Demande d'autorisation au titre de la loi sur l'eau d'exploitation de la centrale hydroélectrique de Castaunouze

Commune de Mazamet (81)

**Avis de l'Autorité environnementale
Au titre des articles L122-1 et suivants du Code de l'environnement**

**N° saisine : 2019-8199
Avis émis le 24 février 2020
N° MRAe 2020APO18**

Illustration 1: Schéma général du projet de centrale hydroélectrique de Castaunouze (extrait de l'étude d'impact)

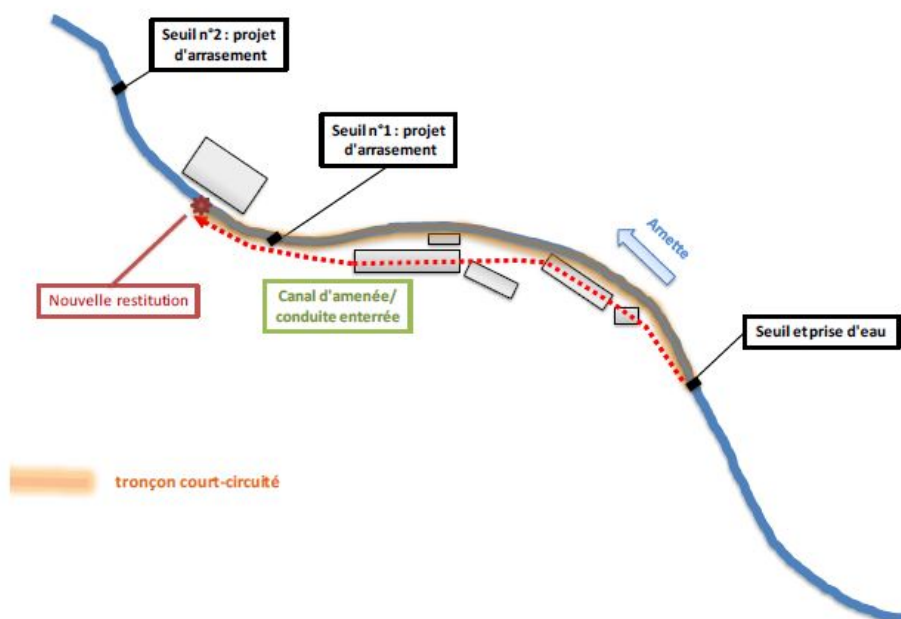
De plus, la description du projet reste peu explicite, que ce soit pour la phase d'exploitation ou pour la phase travaux. Le document ne comprend pas de plans précis du passage de la conduite forcée enterrée permettant ainsi d'en appréhender les impacts. Les opérations concernant la réfection du seuil ne sont pas détaillées. Il semble que ce soit une simple reprise de la côte du barrage, cependant l'état actuel de celui-ci n'est pas évoqué alors qu'une réhausse était prévue dans le formulaire d'examen au cas par cas ayant déterminé la nécessité de réaliser une étude d'impact. Les conséquences sur l'enneigement d'habitats piscicoles à l'amont du barrage ne seraient pas les mêmes. Certains éléments essentiels à la bonne compréhension du projet (reprise de la crête du seuil, surface défrichée, etc.) ne sont abordés qu'à la fin du document, dans la partie « analyse des incidences » de l'étude d'impact.

La MRAe recommande de compléter significativement l'étude d'impact concernant l'analyse des scénarios avec et sans le projet et de décrire le projet dans son ensemble avec l'analyse de toutes les incidences environnementales associées et de la vulnérabilité du projet par rapport au changement climatique. La MRAe recommande d'inclure l'estimation des dépenses liées aux mesures environnementales et de revoir le résumé non-technique.

Illustration 2: Schéma de la phase chantier (extrait de l'étude d'impact)

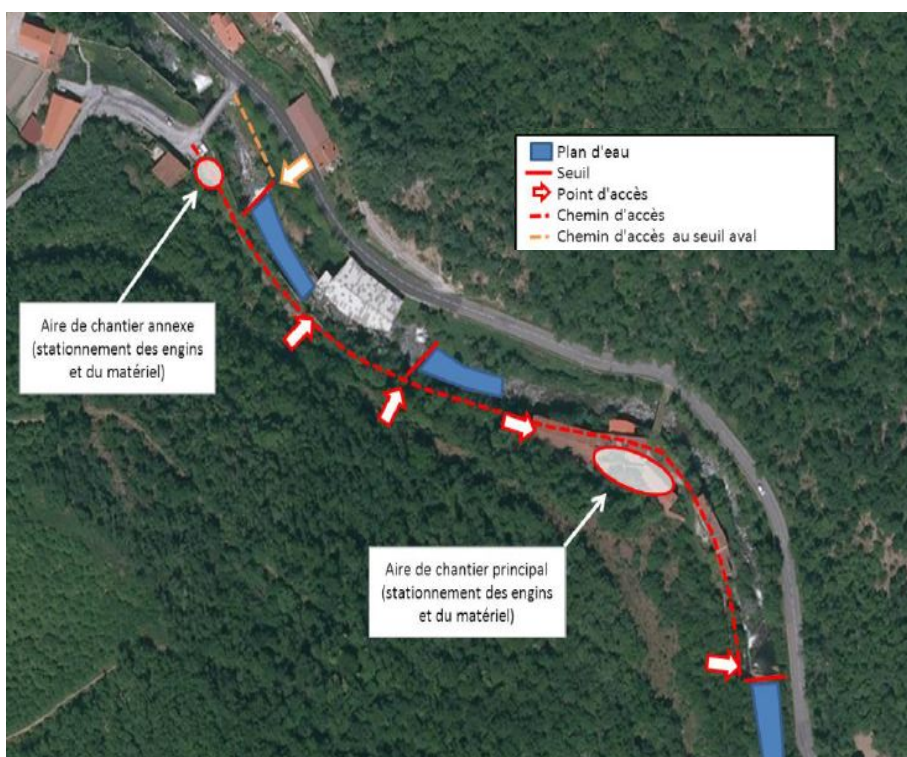
- la réalisation d'un léger dévers pour les pistes ainsi que des fossés récupérateurs allant dans des fosses de décantation, mais sans précision quant à leur volume de stockage et de la localisation des rejets éventuels de ces fosses ;
- la mise en place de ballots de paille, en aval, avec couverture géotextile pour piéger d'éventuels sédiments.

La MRAe recommande de préciser les volumes et la localisation des bassins de décantation envisagés et de prévoir un entretien régulier des ouvrages.

La MRAe recommande le contrôle qualité du rejet des fosses de décantation et des éventuels bassins. La fréquence de surveillance sera adaptée en fonction de la météo et du remplissage.
